DODATEK č. 1ke **SMLOUVĚ O DÍLO č.6440-0001-2016-041** ze dne **26.8.2016**uzavřené podle § 2586 a násl. zákona č. 89/2012 Sb., občanský zákoník, na plnění veřejné nadlimitní zakázky na zhotovení díla - „**Stadion Juliska, Praha – oprava tribuny**“
(dále jen „*Smlouva*“)**1. Smluvní strany****Česká republika – Ministerstvo obrany**

SEZNAM ZMĚNOVÝCH LISTŮ**Stavba:** Stadion Juliska, Praha - oprava tribuny**Dodatek č.1 - příloha č.1**

| Název změny: Záměna skladby tepelné izolace na střeše atletického tunelu | | | |

| ČÍSLO | NÁZEV | PROJEKTANT | PROJEKČNÍ ÚSTAV | PROJEKČNÍ ČÍSLO | PROJEKČNÍ MÍSTO | PROJEKČNÍ DATUM | PROJEKČNÍ STAV |
|--|--------------------|------------|-----------------|-----------------|-----------------|-----------------|----------------|
| DETAIL STROPU - ATLETICKÝ TUNEL | | | | | | | |

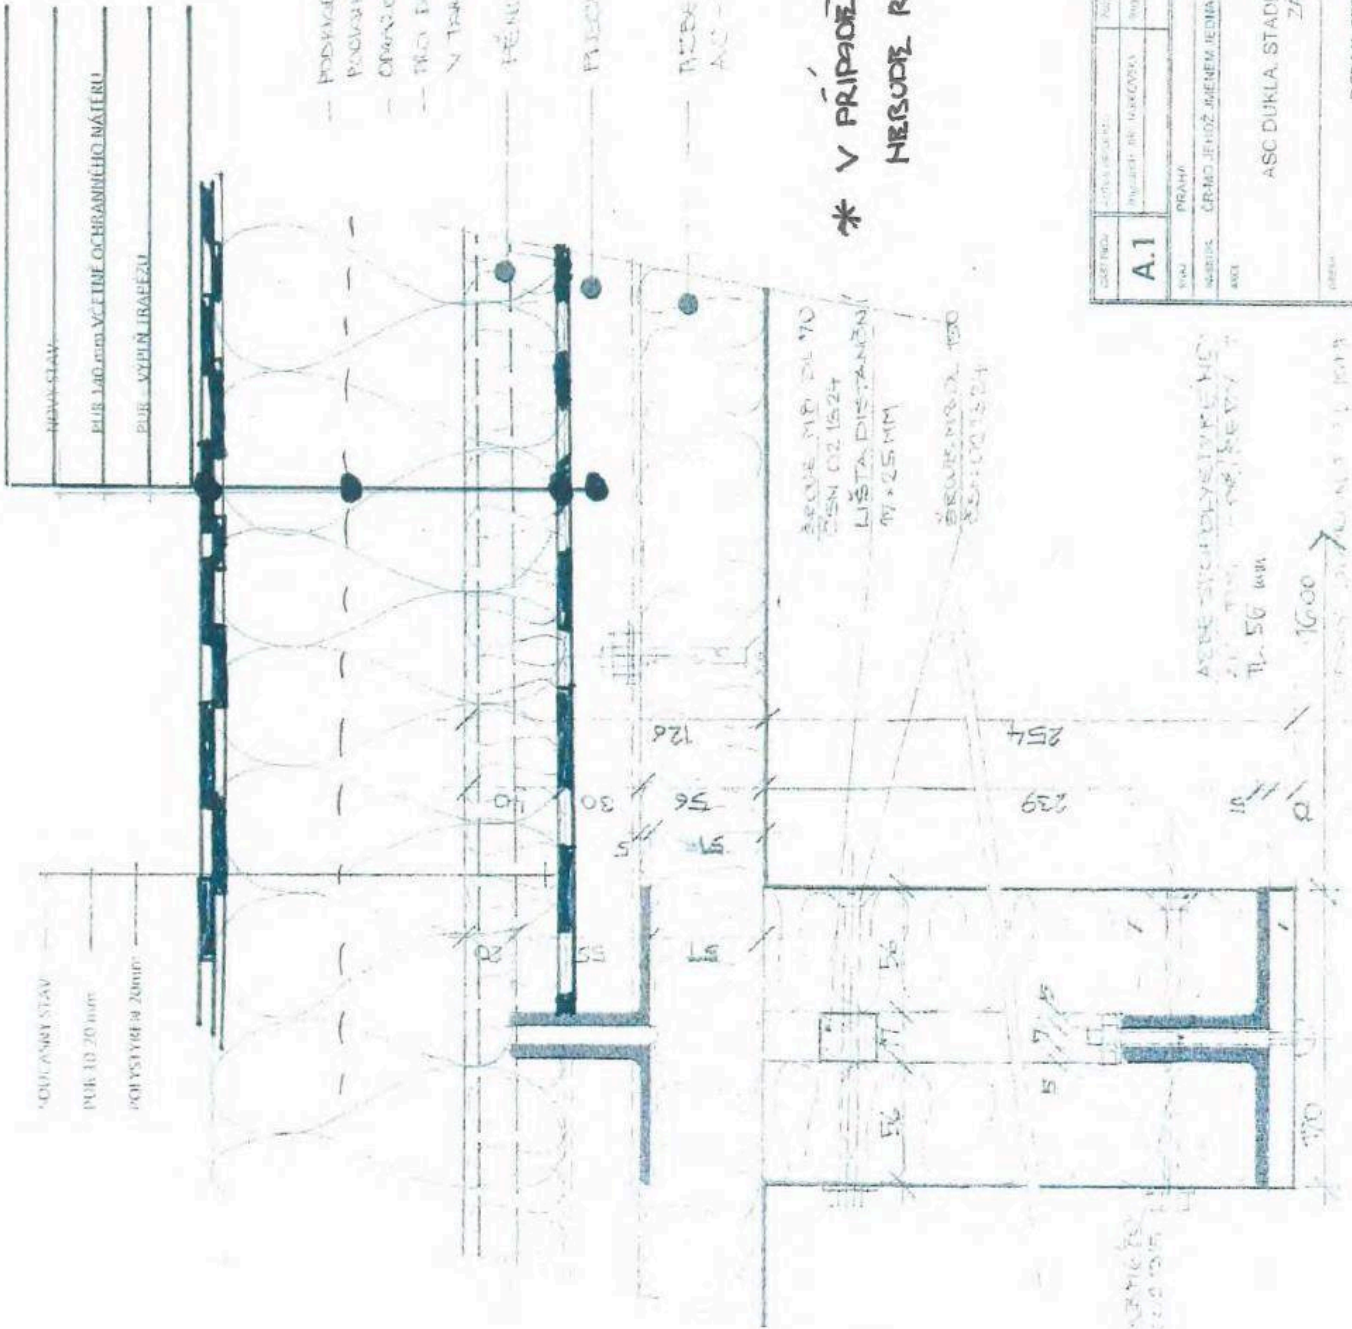
| Zhotovitel navrhl novou skladbu tepelné izolace nad atletickým tunelem z důvodu nevyhovujících klimatických podmínek pro původní řešení s použitím PUR pěny. Skladba souvrství je navíc doplněna o vrstvu parotěsné izolace. | | Vliv na cenu stavební dodávky (dle přiložené cenové nabídky): | |

- ASFALTOVÝ PÁS GLASTEK 40 MIN.
- PODKLADNÍ LEMENKA A 330 H *
- EPS 100, 180 MM
- PAROTNÍ, ROOFTEK AL SPECIAL
- TRAPÉZOVÝ PLECH
